GEMEENTE ROTTERDAM
BRANDPREVENTIECOMMISSIE

tekening
D020102 a
2e verdieping

project
Hoofdweg fase 1
Rotterdam
2019042

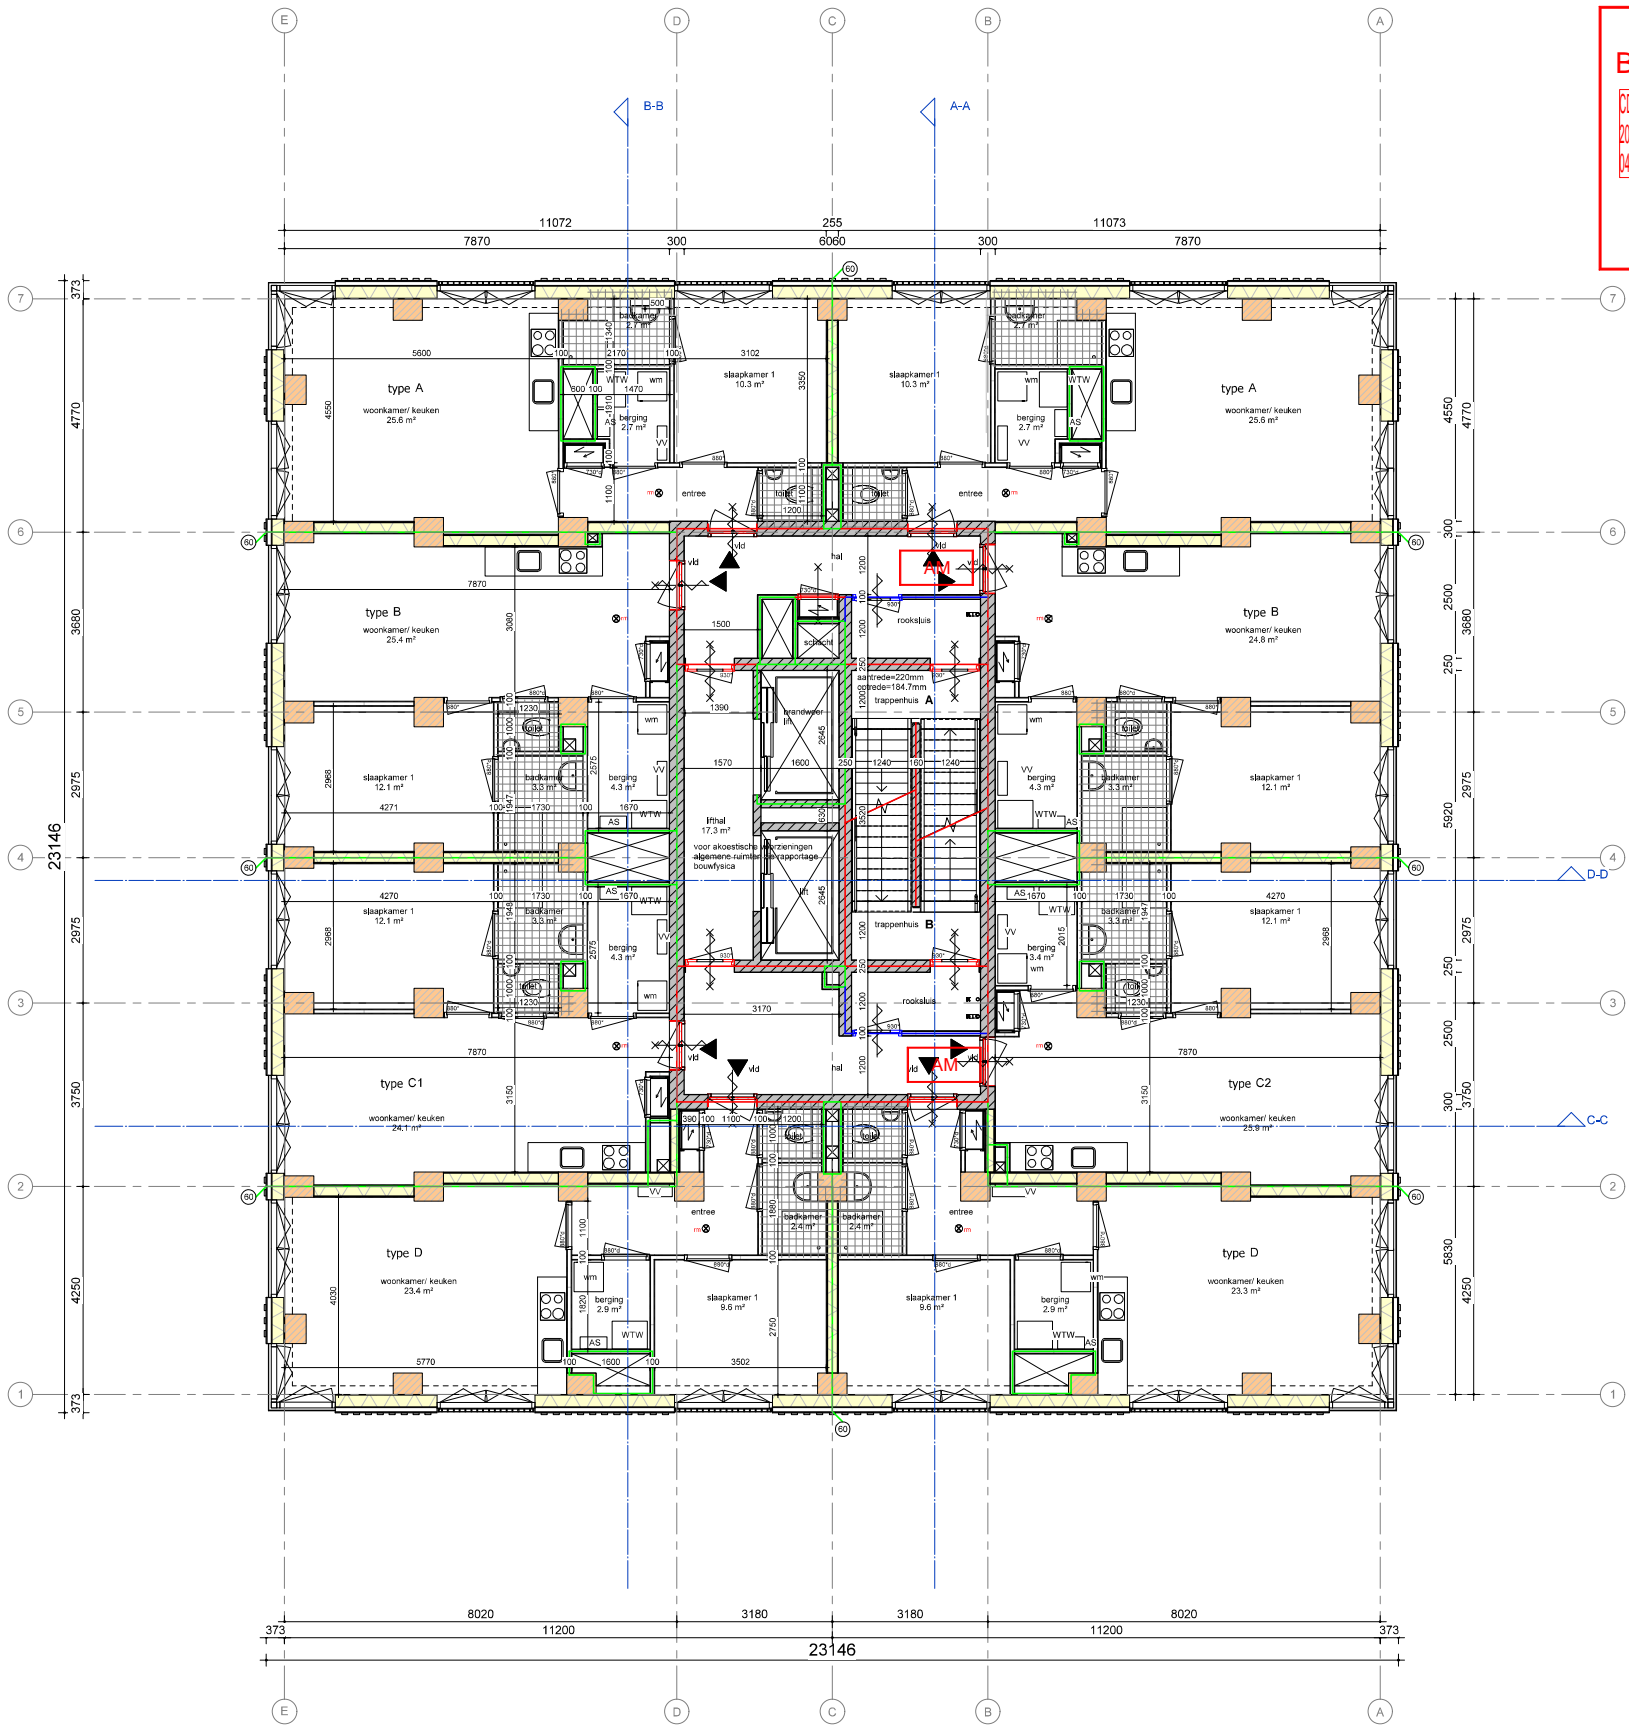
Zie opmerkingen begane grond

BPC heeft een expert judgement beschouwing verzocht op de beschreven maatregelen in dit onderdeel van deze rapportage (21211_AdB_RAP_2024_v3.0). Bij een positief oordeel, namelijk dat de uitvoering in deze rapportage wordt onderschreven als brandveilige oplossing, wordt geen gecertificeerde VIB-instalatie in het gebouw toegepast als gelijkwaardigheid.

vergunningen: brandweer:
AKKOORD
